泊発電所3号炉

基準津波に関するコメント回答

(補足説明資料)

令和5年12月8日
北海道電力株式会社

「貯留堰を下回る時間」の変動幅

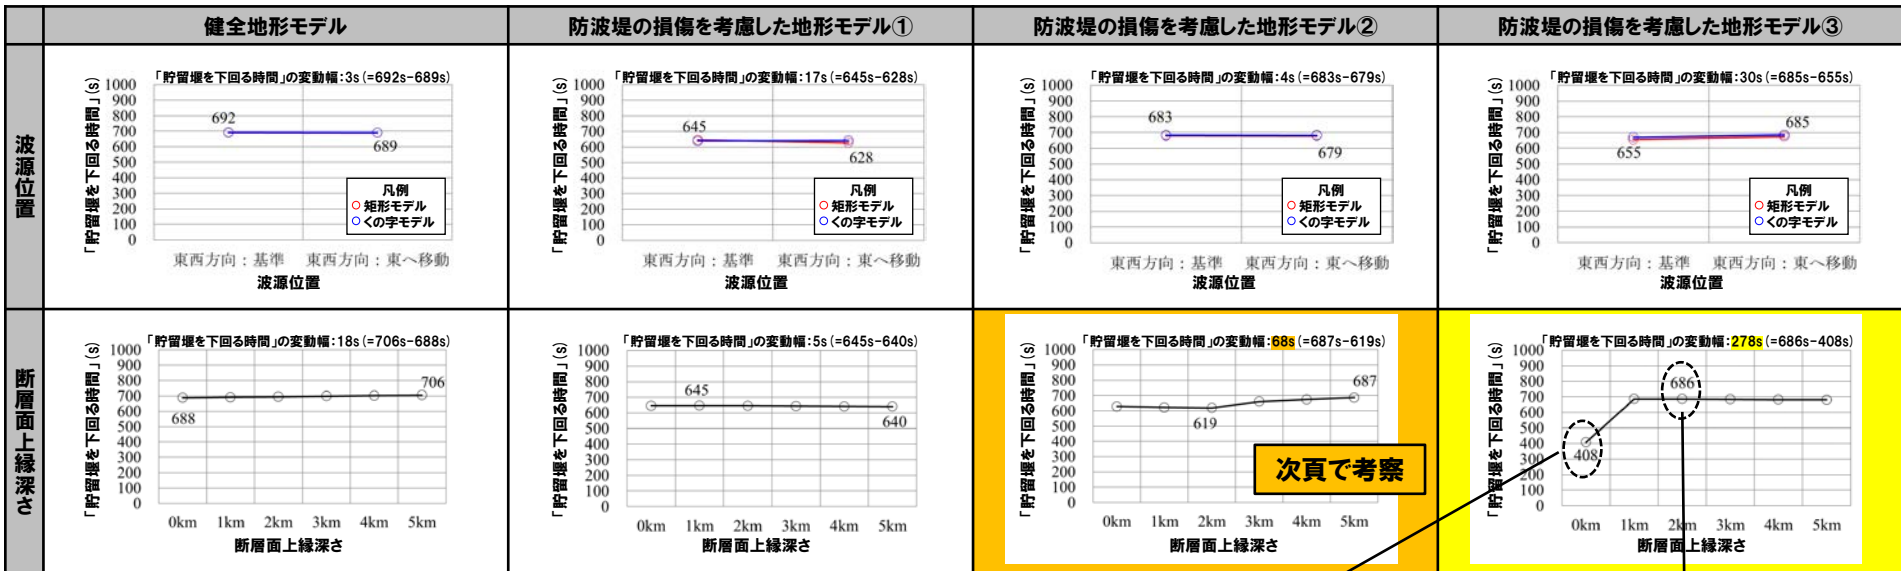
○「貯留堰を下回る時間」の変動幅(右表)では、「STEP3:波源位置」の変動幅(平均値:13s)と比較して、「STEP4:断層面上縁深さ」の変動幅(平均値:92s)が大きくなっていることから、この検討順序の妥当性について整理する。

○詳細パラメータスタディの評価因子として、防波堤の損傷を考慮した地形モデル③の「断層面上縁深さ」の変動幅が278sと最も大きい(黄色ハッチング箇所)ことから、「貯留堰を下回る時間」が最小値・最大値となる断層面上縁深さ(0km, 2km)の水位時刻歴波形を比較した。

○その比較結果から、短周期の波が3号炉貯留堰の天端高さ(T.P.-4.00m)を下回るか・下回らないかの違いにより、「貯留堰を下回る時間」が大きく変化することを確認した。

短周期の波が、3号炉貯留堰天端高さ(T.P.-4.00m)を下回らないことで、「貯留堰を下回る時間」が短い。

短周期の波が、3号炉貯留堰天端高さ(T.P.-4.00m)を下回ることによって、「貯留堰を下回る時間」が長い。
